Referência: Assessoria técnica especializada para elaboração de 03 pareceres técnicos sobre pleito de outorga de direito de uso das águas, na bacia hidrográfica do rio Santo Antônio

1. Empreendedor: ANGLO AMERICAN MINÉRIO DE FERRO BRASIL S.A
2. Objeto de Análise: Processo 03962/2017 – Canalização e/ou retificação de curso de água do Agrupamento II
3. Elaboração: tec3 – Geotecnia e Recursos Hídricos Ltda.
 - R.T: Eng. Civil Fernando Portugal Maia Saliba (CREA 47.466)

IBIO - INSTITUTO BIOATLÂNTICA
 CONTRATO IBIO - AGB DOCE 27 / 2017
 Parecer Técnico - Pedido de Outorga do Uso das Águas
 03962/2017
 Localização Geral do Empreendimento
 Drenos do Agrupamento II
 (Bases : dados contidos no processo / IBGE)

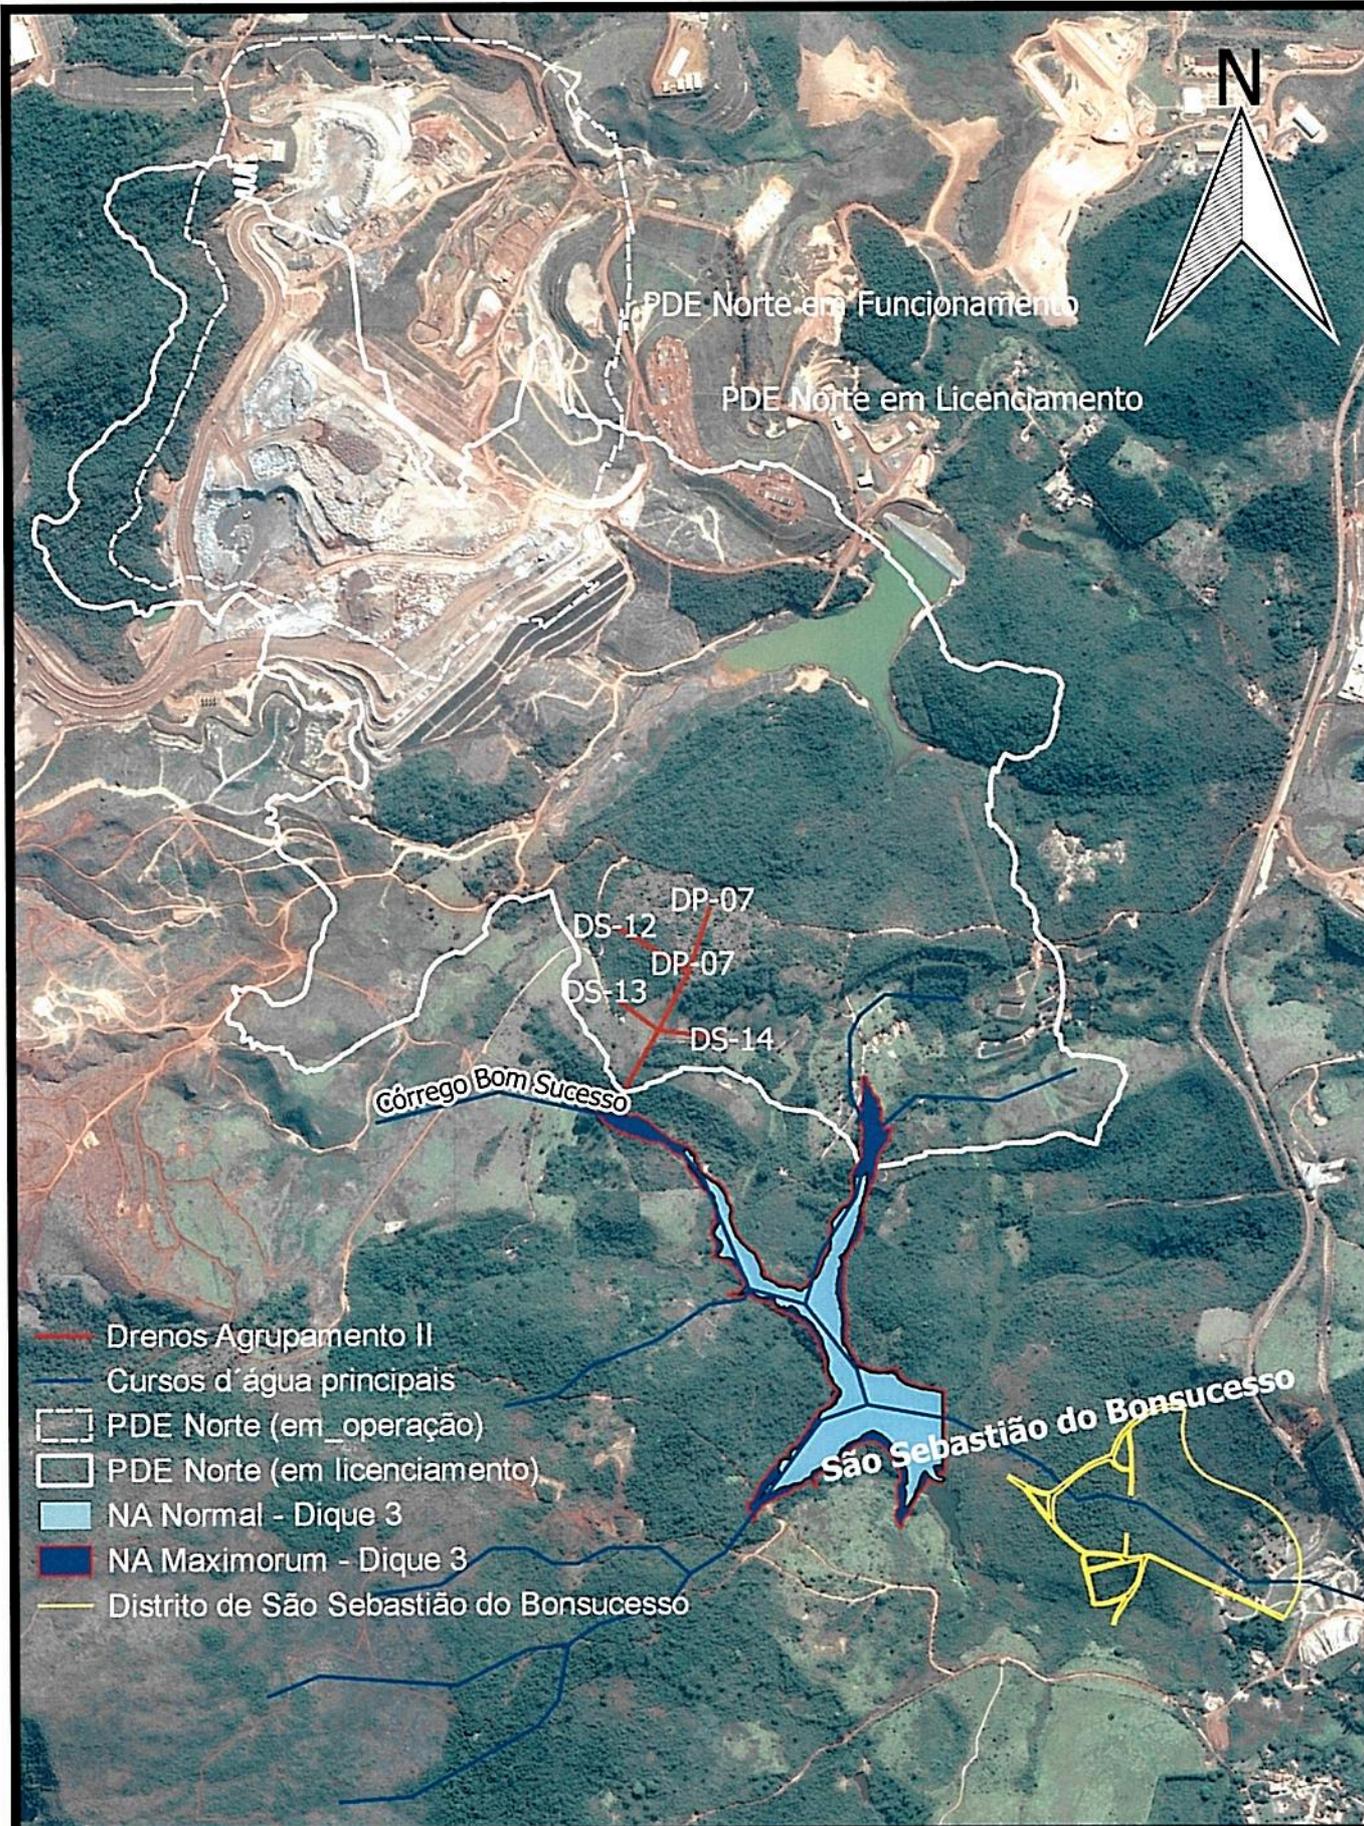
O empreendimento localiza-se a montante da cidade de Ferros, pela simples análise do item 2 – Histórico e pela Figura 1, com bacias afluentes aos cursos d’água principais (rio do Peixe e rio Santo Antônio), em que se apresenta como meta de qualidade no PARH Santo Antônio a classe 1, o que exige maior atenção em relação a empreendimentos com potencial poluidor enquadrados em qualquer classe.
